INFORME DE CONTROL ESPECÍFICO N° 006-2022-2-5785-SCE

"CONTRATACIÓN DE LA ELABORACIÓN DEL EXPEDIENTE TÉCNICO DEL PROYECTO DE LA OBRA "CREACIÓN DEL SERVICIO DE FORMACIÓN PROFESIONAL EN INGENIERÍA CIVIL DE LA UNIVERSIDAD NACIONAL INTERCULTURAL DE LA SELVA CENTRAL JUAN SANTOS ATAHUALPA EN EL DISTRITO DE CHANCHAMAYO, PROVINCIA DE CHANCHAMAYO, REGIÓN JUNÍN"

INFORME DE CONTROL ESPECÍFICO N° 006-2022-2-5785-SCE

IMAGEN N.° 2
ASIENTO DE OBRA N.°05 - OBSERVACIÓN AL EXPEDIENTE TÉCNICO PRIMIGENIO

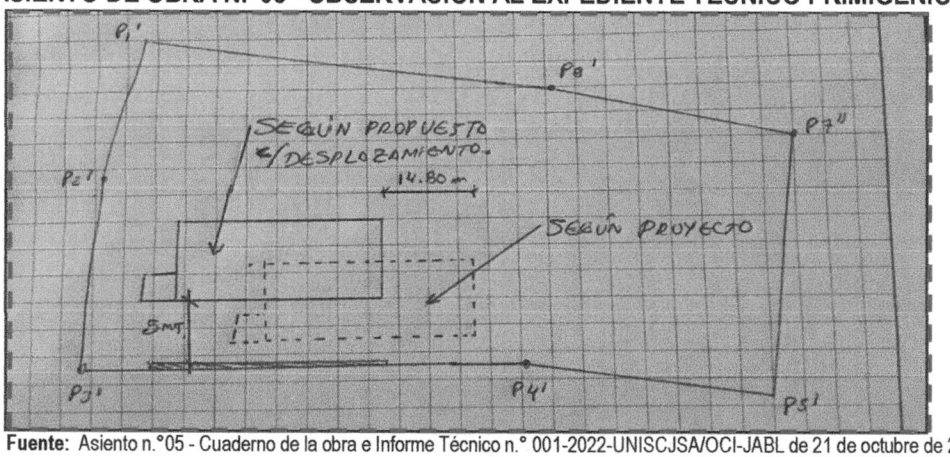
Es así que, el Residente[32] de Obra, a través de la carta n.° 005-2019-CONSORCIO R&S GRUPO CONSTRUCTOR de 11 de octubre de 2019 **(Apéndice n.° 72)**, solicitó al supervisor de obra el informe de revisión del expediente técnico; quien en el asiento de obra n.° 05 del cuaderno de obra de 21 de octubre de 2019 **(Apéndice n.° 73)**, señalo las observaciones al expediente técnico, indicando lo siguiente:

"Deficiencias en los planos de muros de contención, menciona que dentro del expediente no se muestra la hoja de cálculo estructural del muro de contención, se hace mención que es necesario la hoja de cálculo estructural para justificar y aprobar los planos de donde se proyecta el dimensionamiento y el acero a ejecutar en los planos".

Por ello observamos el emplazamiento propuesto por el residente en la imagen siguiente:

IMAGEN N.° 3
DESPLAZAMIENTO DE LA INFRAESTRUCTURA

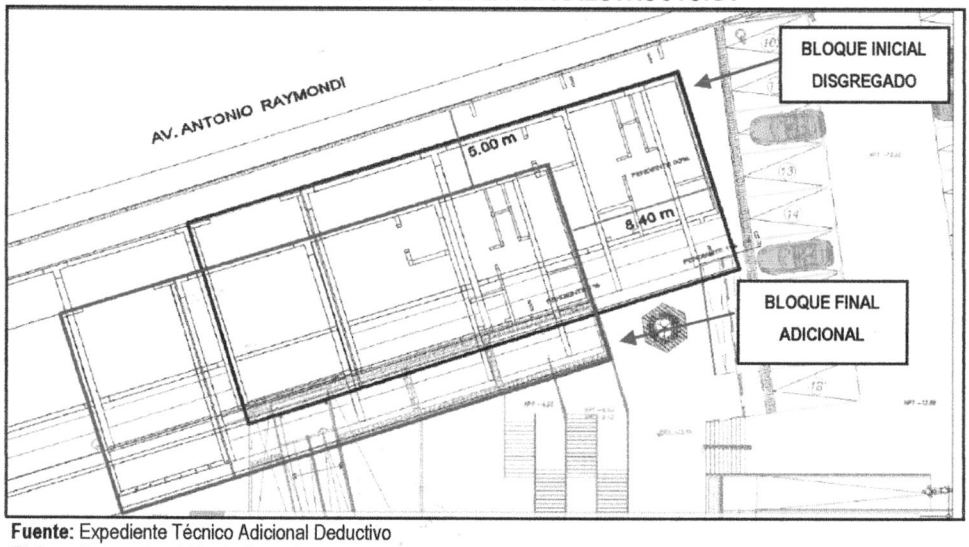
Cabe precisar que, este desplazamiento definitivo de la infraestructura del bloque de laboratorios en el proyecto sería en el eje X es de 5.00m, en el eje Y es de 8.70m y en el eje Z es de 8.40m. como se muestra en la imagen siguiente:

De la imagen precedente, se observa que la infraestructura del bloque inicial disgregado resaltado con línea negra en la posición inicial original y de la misma forma se observa la infraestructura del bloque final adicional resaltado con línea roja el cual fue reubicado, el cual genero modificaciones con respecto al planteamiento general.

IMAGEN N.° 5
DESPLAZAMIENTO DEL BLOQUE DE LABORATORIOS

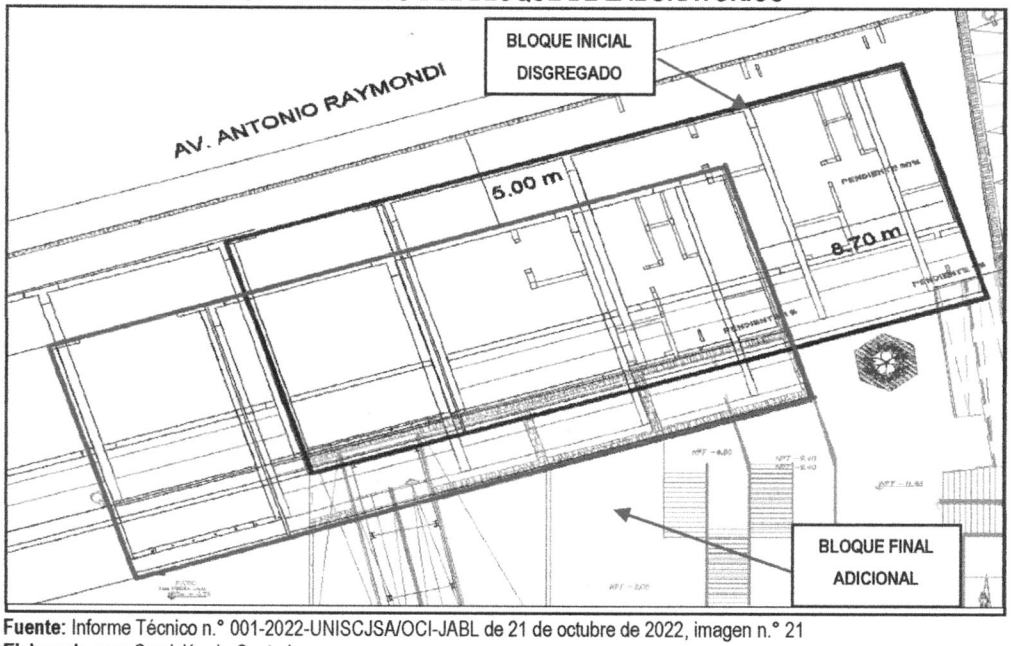
Consecuentemente, de acuerdo al informe técnico elaborado por la comisión de control[38] **(Apéndice n.° 51)**, se advirtió cambios sustanciales realizados en el expediente técnico de Adicionales y deductivos **(Apéndice n.° 100)**, evidenciando dichos cambios en el planteamiento general como se muestra en las imágenes siguientes:

De la imagen mostrada se observa que la infraestructura del bloque de laboratorios en su posición inicial del expediente disgregado **(Apéndice n.° 66)** y de la misma forma, se observa la infraestructura del bloque final adicional el cual fue reubicado, el cual generó modificaciones en el adicional.

IMAGEN N.° 7
PRIMER NIVEL

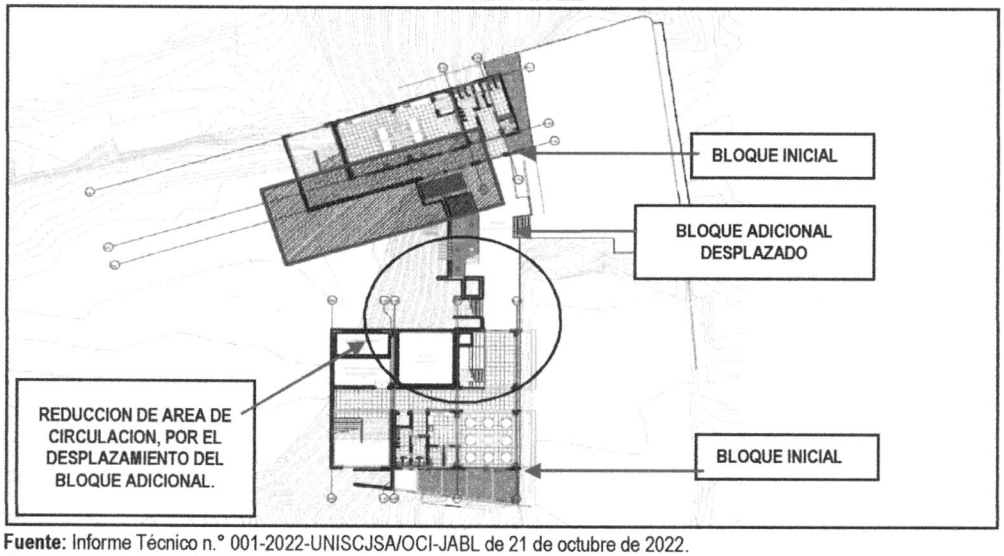
Es así que, de la imagen n.° 5, se advirtió que el desplazamiento de la infraestructura del bloque adicional generó que se afecte el área de circulación y área libre; de igual forma se daría la elevación de 8.40m en su eje Z (vertical) como se muestra en la imagen n.° 6, dicha modificación afectó la interconexión con los demás ambientes pues el bloque adicional estaría emplazando 2 pisos hacía arriba de lo proyectado inicialmente; es así que, la infraestructura del bloque de aulas que debería de construirse a futuro tendría que reformularse por la variación de altura en comparación a la infraestructura del bloque adicional.

Por ello, como se advierte de la imagen precedente, la infraestructura del bloque adicional con borde rojo, desplazado afecta el área de circulación y área libre con respecto a los otros bloques; lo que finalmente, conllevó a la reformulación integral del expediente técnico primigenio **(Apéndice n.° 48)**; ya que no sería de utilidad para la Entidad.

IMAGEN N.° 8
SEGUNDO NIVEL

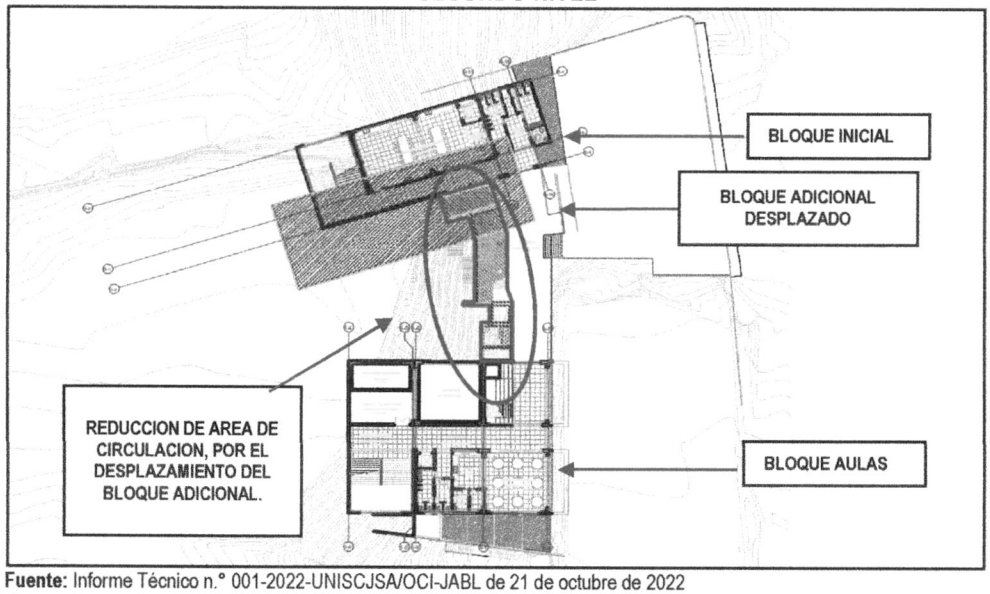
Asimismo, se observa de la imagen precedente, que la infraestructura del bloque adicional desplazado, generó la afectación del área de circulación y área libre con respecto a la demás infraestructura de los bloques.

IMAGEN N.° 11
QUINTO NIVEL

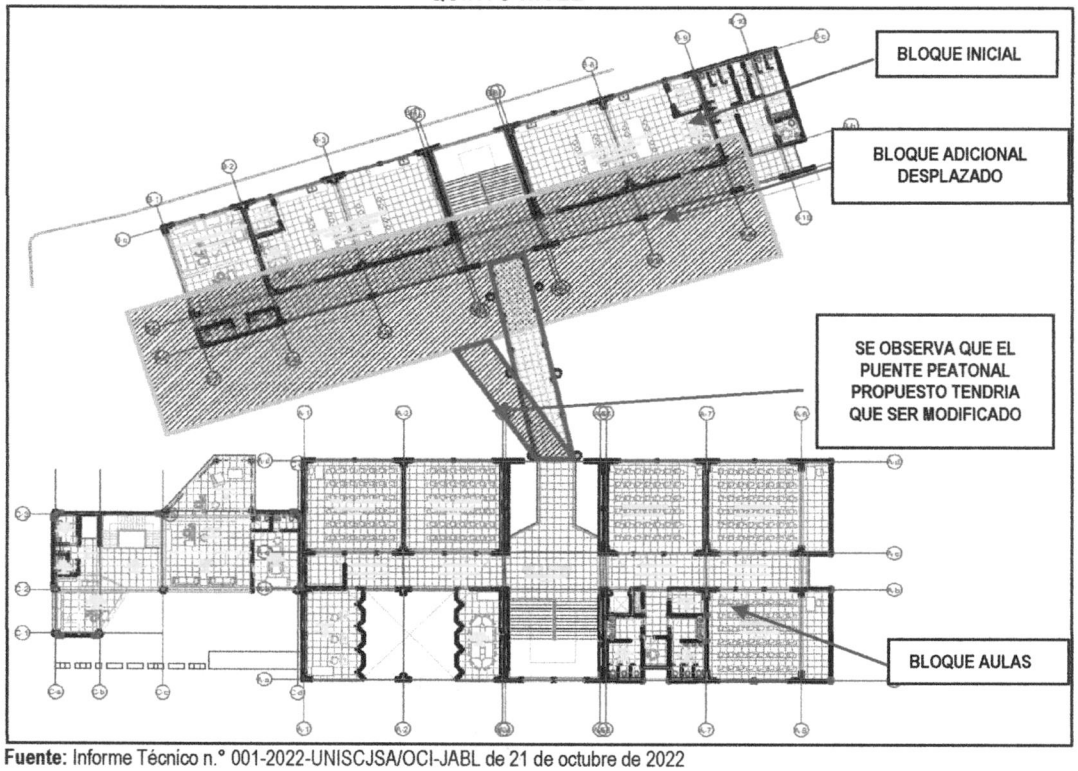
De la imagen n.° 11, se advirtió que la infraestructura del bloque adicional es condicionante para los demás bloques, el reubicarlo a la posición que se aprobó en el adicional, hace que cambie de posición el puente peatonal y los demás bloques ya que variarían en altura y en espacios, ya no tienen el adecuado acceso y áreas libres, el cual es la propuesta inicial sin ninguna modificación del expediente primigenio.

IMAGEN N.° 14
PLANO DE PLANTA DE LOS BLOQUES A DESPLAZAR POR EL BLOQUE DE LABORATORIOS

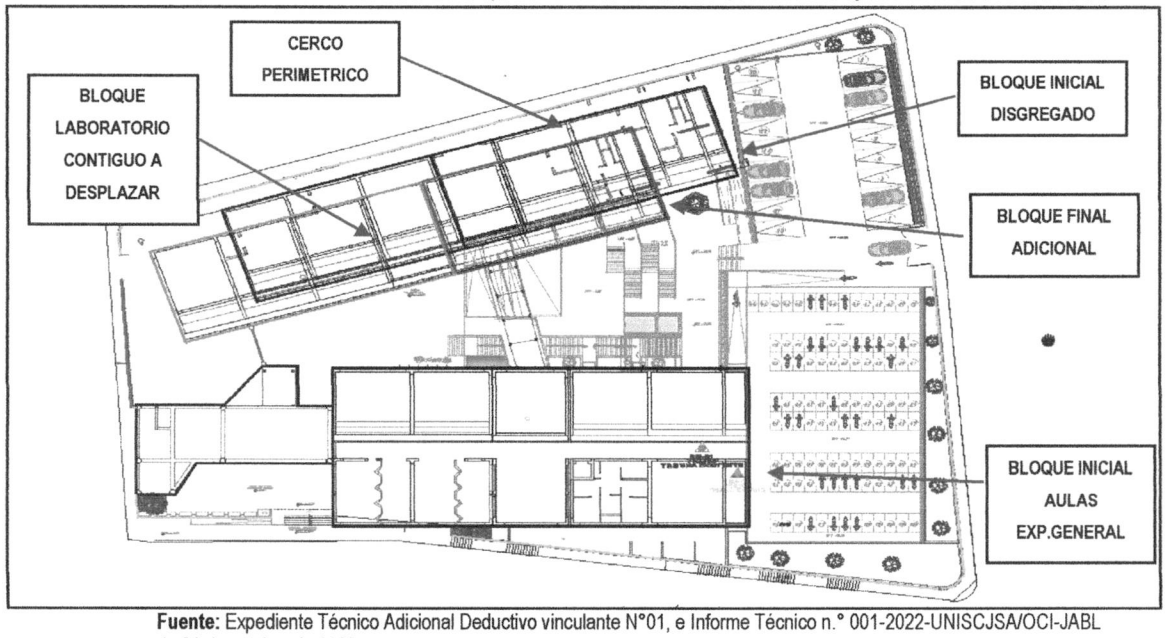
De acuerdo al informe técnico elaborado por la comisión de control[39] **(Apéndice n.° 51)**, se observa que la infraestructura del bloque final adicional desplazado (borde rojo) generaba el desplazamiento de la infraestructura del bloque contiguo (color celeste); asimismo, conllevara la modificación de la infraestructura del bloque de aulas y del bloque administrativo, tal como se puede apreciar de las siguientes imágenes:

De la imagen precedente, se observa que la infraestructura del bloque de laboratorios en su posición inicial del expediente disgregado **(Apéndice n.° 66)** y de la misma forma se observa la infraestructura del bloque final adicional, el cual fue reubicado, pero también se observa que el bloque reubicado generará que la infraestructura del bloque de laboratorios contiguo también se modifica en su ubicación en planta y altura; en tanto, la infraestructura del bloque de aulas del expediente técnico primigenio se mantiene en la misma posición propuesto por el consultor; en la cual se advierte recorte de pasillos, escaleras y otros.

IMAGEN N.° 16
ELEVACION CALLE 10 DE DICIEMBRE

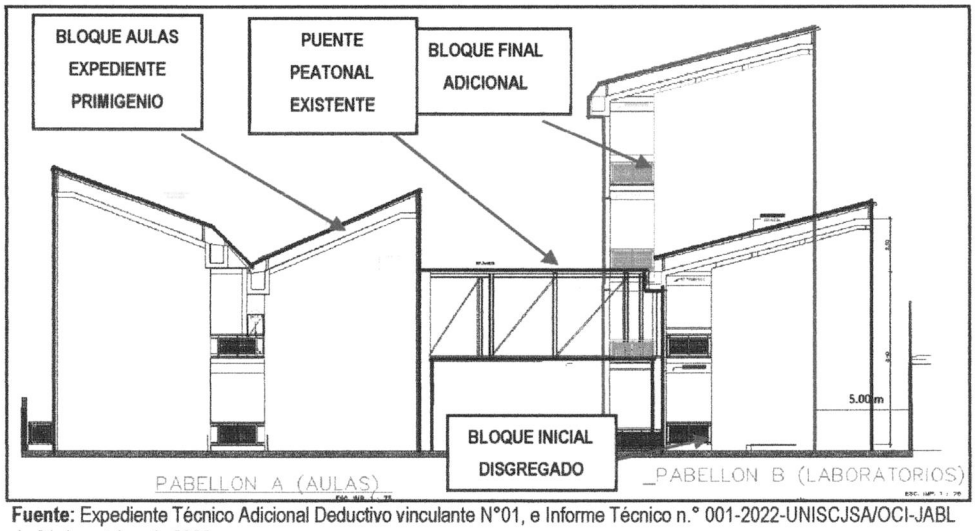
Lo señalado, se puede apreciar con más detalle en la siguiente imagen, que muestra la elevación original del bloque de la parte posterior que da a la calle 10 de diciembre.

IMAGEN N.° 18
ELEVACION MALECON QUISPE

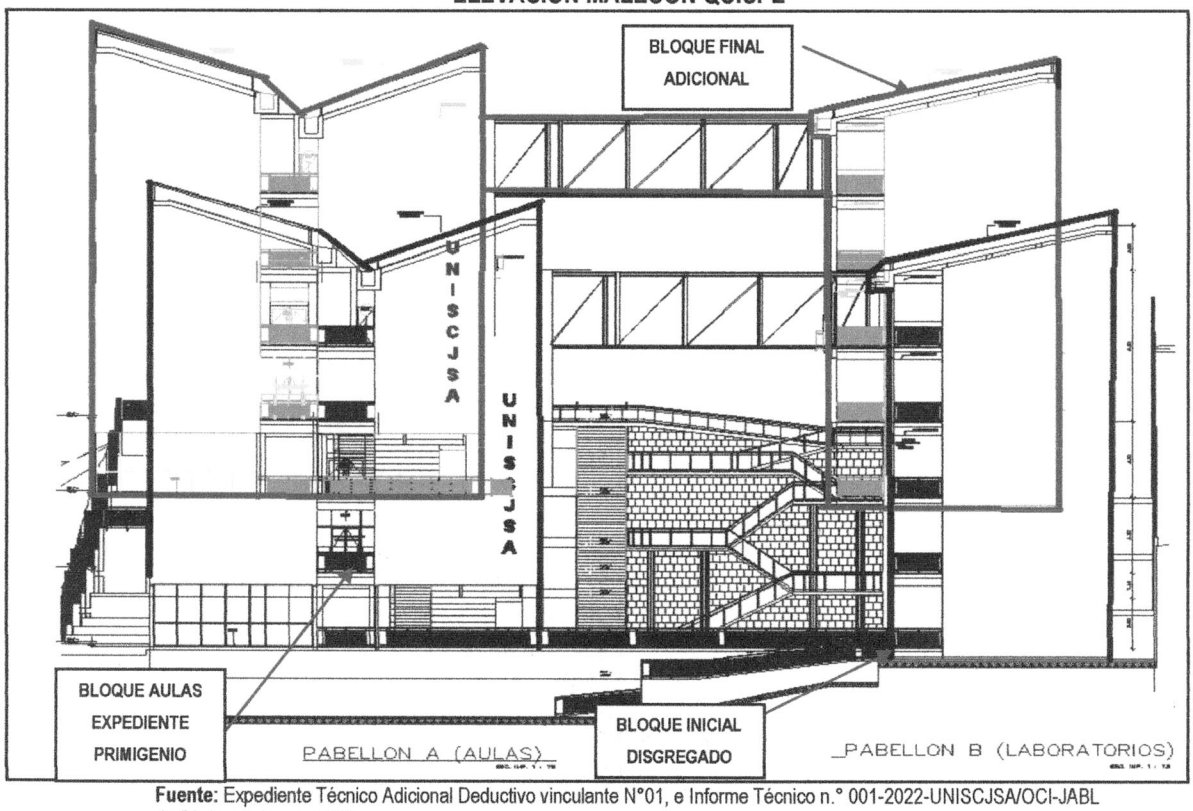
Así también, de la imagen precedente, se observa que al emplazar la infraestructura del bloque de aulas conjuntamente con la infraestructura del bloque adicional, los accesos tendrían que ser modificados, porque variaría del planteamiento inicial.

IMAGEN N.° 19
CALLE 10 DE DICIEMBRE

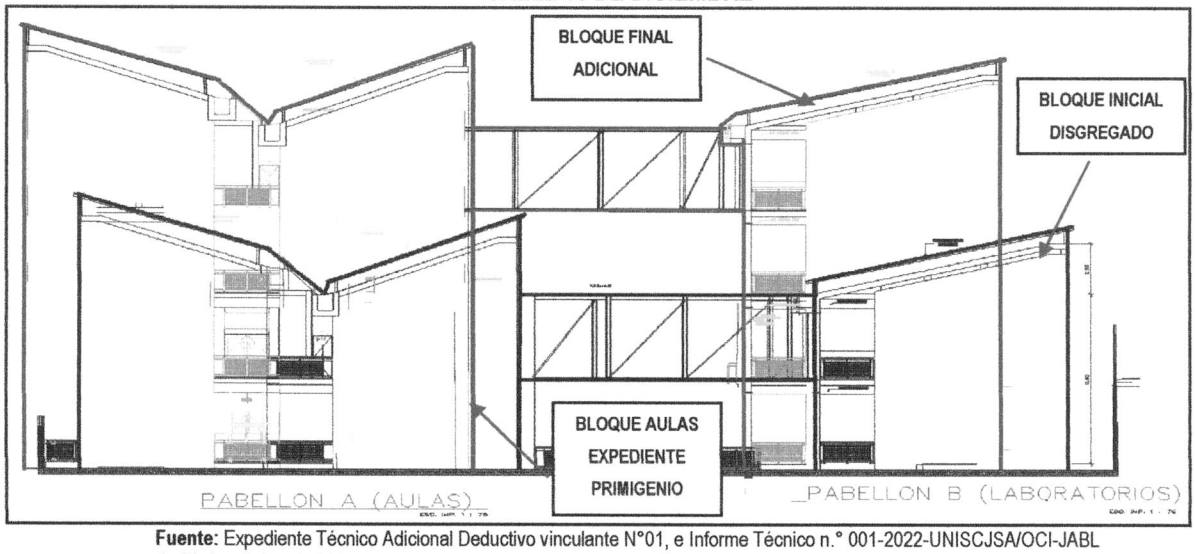
Así como también, se observa que la infraestructura del bloque adicional es condicionante para los demás bloques, el reubicarlo a la posición que se aprobó en el expediente adicional deductivo, conllevó a cambios sustanciales en el planteamiento general; también, se observa que el cambio en altura, modificó toda la propuesta inicial con respecto a accesos, la ubicación del puente aéreo se modificaría, inicialmente el puente aéreo comunicaba el quinto piso de bloque de aulas a laboratorios, con la modificación del adicional autorizada por el señor Gilberto Vidal Rojas Soto, consultor, quien elaboró los expedientes técnicos primigenio **(Apéndice n.° 48)** y disgregado **(Apéndice n.° 66)**, el puente aéreo conectaría al tercer piso del adicional, el cual cambiaría arquitectónica el planteamiento inicial.

IMAGEN N.° 49
PLANTA DEL TERCER SOTANO

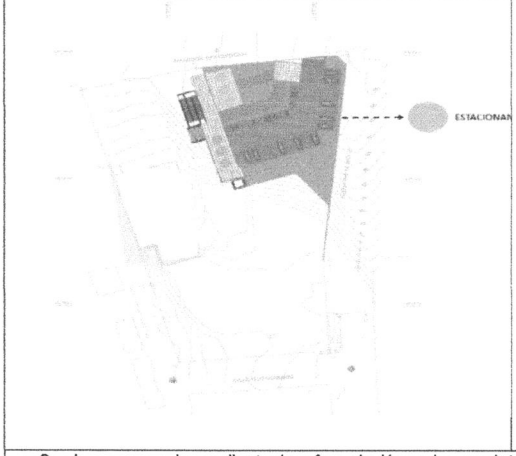
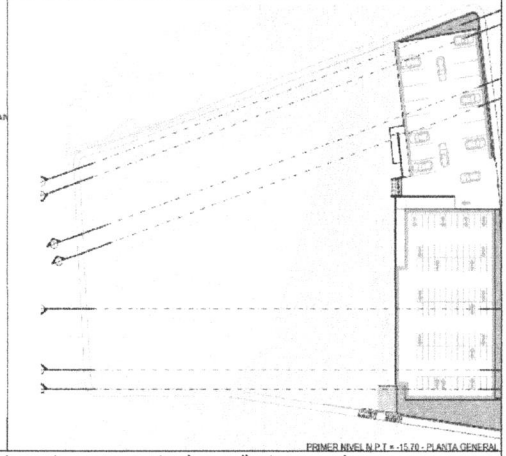
Por lo que, de acuerdo al informe técnico elaborado por la comisión de control **(Apéndice n.° 51)**, se advierte la variación del proyecto; por ello de la comparación entre el expediente primigenio **(Apéndice n.° 48)** con el expediente de reformulación total, se advirtió los siguiente:

Se observa que el expediente de reformulación varia completamente con respecto al expediente general

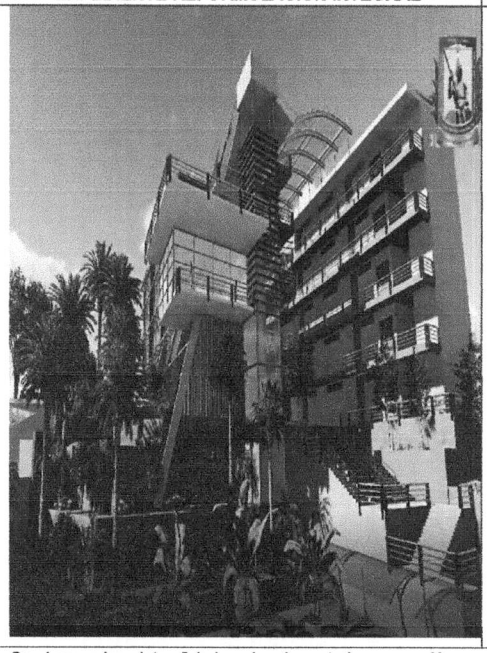
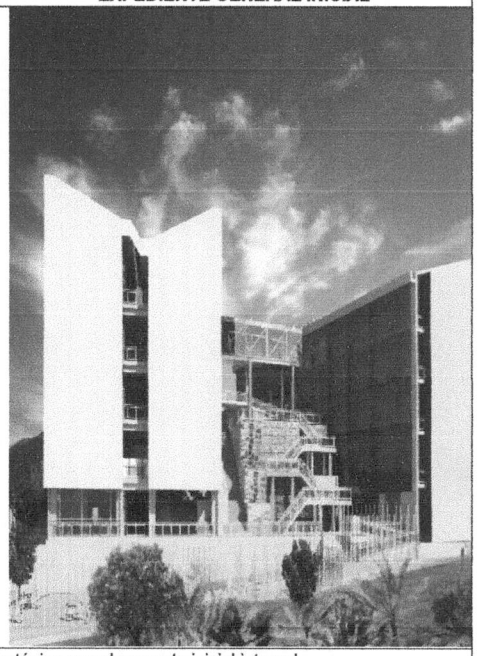
De las imágenes mostradas se observa la comparación de los bloques el cual de acuerdo al expediente de reformulación varían completamente en su distribución de espacios, respecto al expediente técnico primigenio **(Apéndice n.° 48)**.
